CONCEPTO TÉCNICO SOBRE NECESIDAD DE ESTUDIOS DETALLADOS DE AMENAZA Y RIESGO POR FENOMENOS DE REMOCIÓN EN MASA DENTRO DEL TRÁMITE DE LICENCIA URBANÍSTICA	Código:	GPR-FT-10
		Versión:	04
		Fecha de revisión:	21/06/2011

1.1 CONCEPTO TÉCNICO No. CT:	6306
1.2 ÁREA:	TÉCNICA Y DE GESTIÓN
1.3 COORDINACIÓN:	INVESTIGACIÓN Y DESARROLLO
1.4 REFERENCIA CRUZADA RADICADO FOPAE:	2011ER11674
1.5 RESPUESTA OFICIAL No.	RO-50112

2.1 SOLICITANTE:	CURADURIA URBANA No. 2
2.2 PROYECTO:	Calle 18 Sur No 5A-03 Este
2.3 LOCALIDAD:	4. San Cristóbal
2.4 UPZ:	32. San Blas
2.5 BARRIO O SECTOR CATASTRAL:	San Blas
2.6 DIRECCIÓN:	Calle 18 Sur No 5A-03 Este
2.7 CHIP:	AAA0000NUJZ
2.8 MANZANA CATASTRAL:	11
2.9 PREDIO CATASTRAL:	34
2.10 ÁREA (Ha):	0.0167(*)
2.11 FECHA DE VISITA:	Agosto 30 de 2011

Figura No. 1. Localización general del proyecto ubicado en la Calle 18 Sur No 5A-03 Este, en el Plano Normativo de Amenaza por Remoción en Masa del POT (Decreto 190 de 2004), el cual se encuentra en amenaza MEDIA.

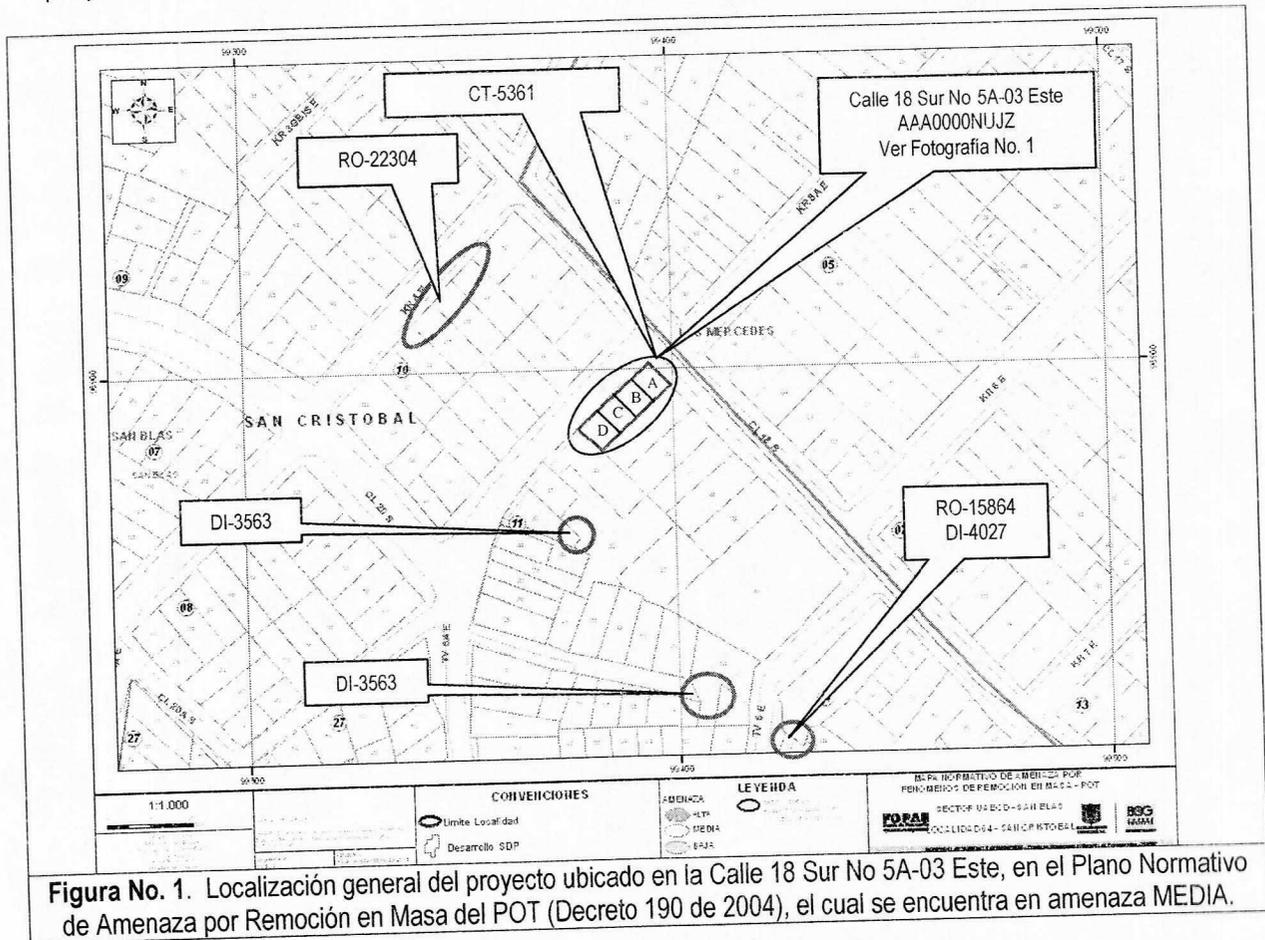
Conforme con el plano normativo de "Amenaza por Remoción en Masa" del Plan de Ordenamiento Territorial de Bogotá – POT, el sector donde se localiza el predio identificado con la nomenclatura Calle 18 Sur No 5A-03 Este del barrio San Blas en la localidad de San Cristóbal, se encuentra en una zona de AMENAZA MEDIA por procesos de remoción en masa (Figura No. 1).

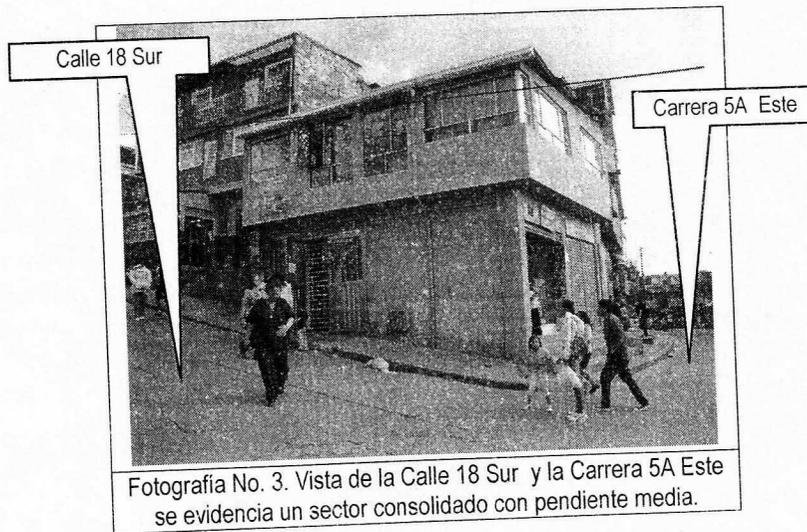
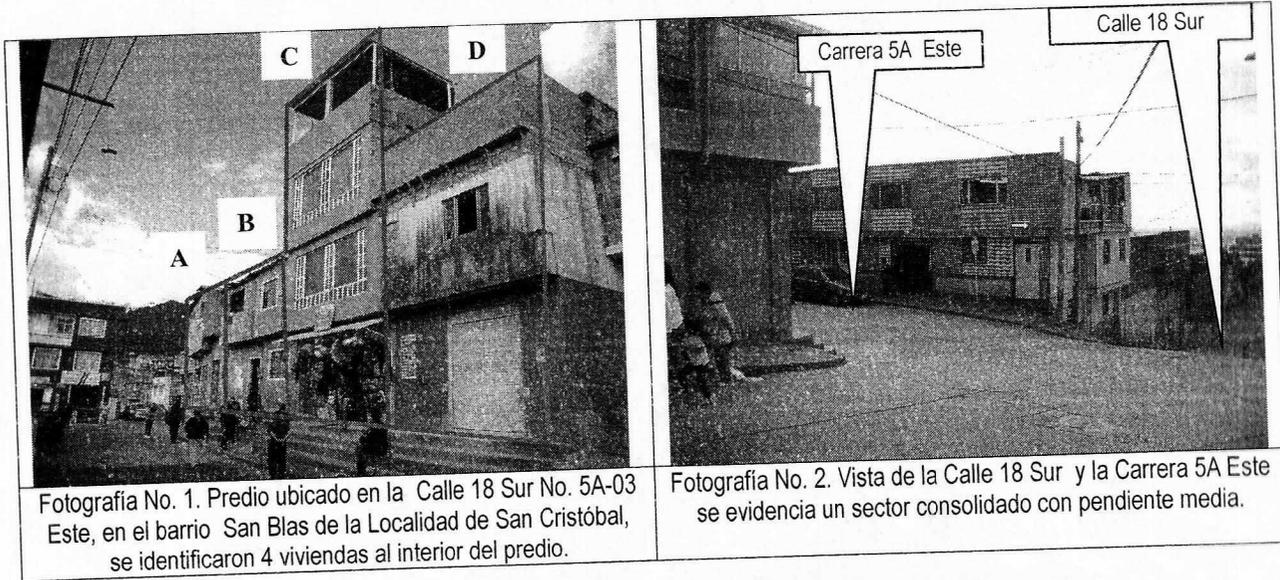
La zona donde se busca desarrollar el proyecto presenta actualmente un uso de suelo urbano, que corresponde con un sector consolidado con densidad de construcción alta, con vías principales pavimentadas y sistemas de captación de aguas lluvias y aguas residuales. En el sector se aprecian edificaciones de hasta 3 pisos de altura, en un terreno con pendiente media a alta (ver Fotografías No. 2 y 3).
